109 年公共建築物無障礙生活環境
及騎樓整平示範計畫
業務督導考核

【成 果 報 告】

委託單位：內政部營建署
承辦單位：財團法人台灣建築中心

現場會勘缺失說明（五）					
縣市別		桃園市政府			
騎樓路段		中壢區大同路 170 號至 200 號(騎樓)

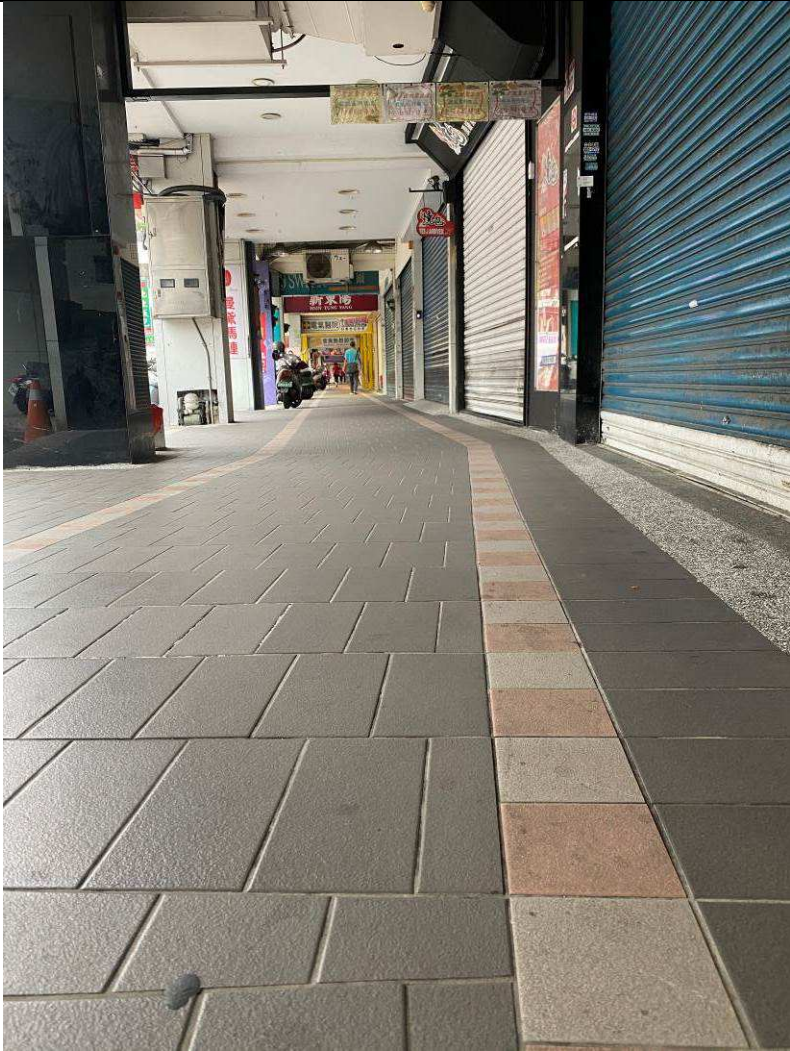
騎樓整平現場會勘項目表					
項 目	地面順平	坡道處理	水溝蓋方向	鋪面材質	其他
不合格項目		×			
備 註	騎樓兩端高低差未處理。

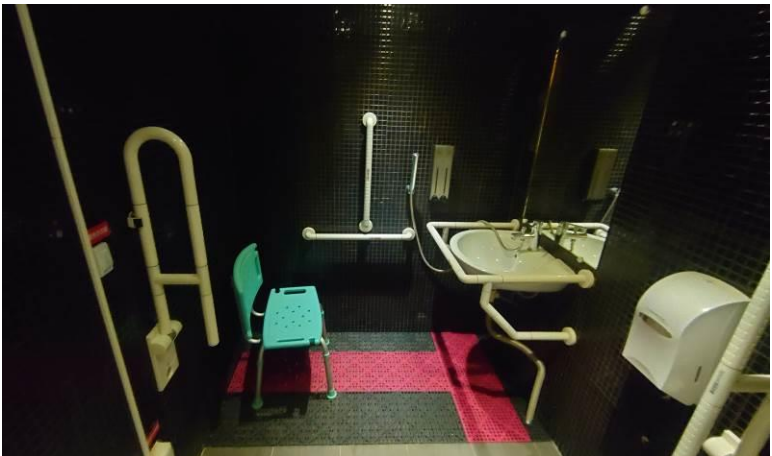
1. 停車空間車位地面標誌建議改為能明顯辨識之顏色。

現場會勘缺失說明（一）		
建築物名稱	新竹市香山行政大樓	
使用類別	G類 辦公、服務類（G-2）	
執照日期	設計：103.06.18 完工：107.02.09 變更：000.00.00

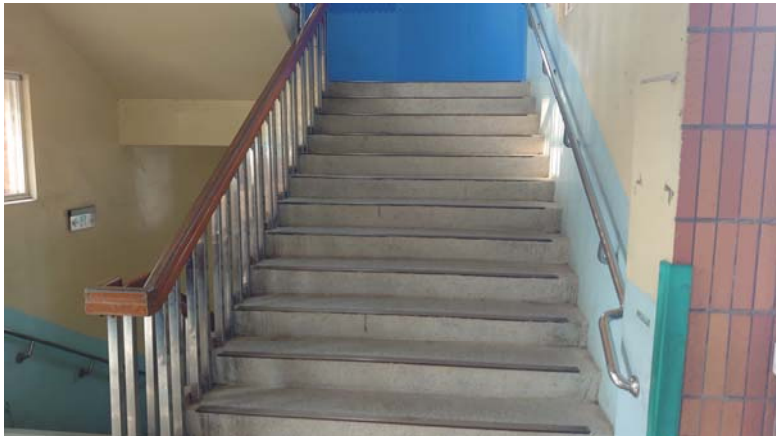
(1) 升降設備/升降機出入平台：
升降機入口的觸覺裝置：在升降機各樓乘場入口兩側之門框或牆柱上應裝設觸覺裝置及顯示樓層的數字、點字符號，單一浮凸字時，長寬各 8 公分以上。二個或二個以上浮凸字時，每一個浮凸字尺寸，應寬 6 公分、長 8 公分以上，標誌之中心點應位於樓地板面上方 135 公分，且標示之數字需與底板的顏色有明顯不同。

(2) 無障礙標誌/通則：標誌：無障礙標誌應符合圖 902.1 規定之比例。

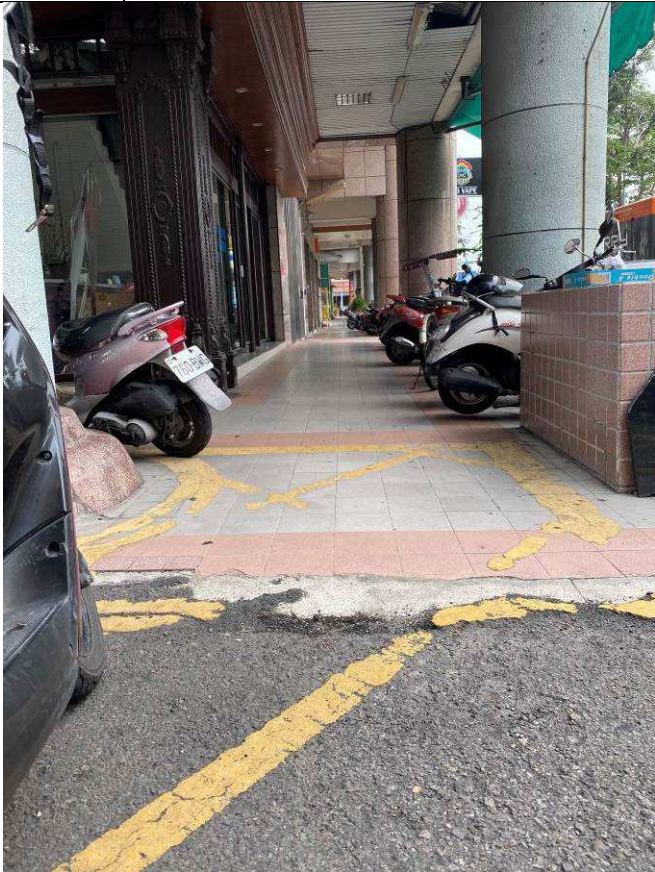
1. 浴室水龍頭增設一處 80-100 之掛鉤。
2. 男女廁所共用之洗手台建議考慮輪椅使用者之方便性。
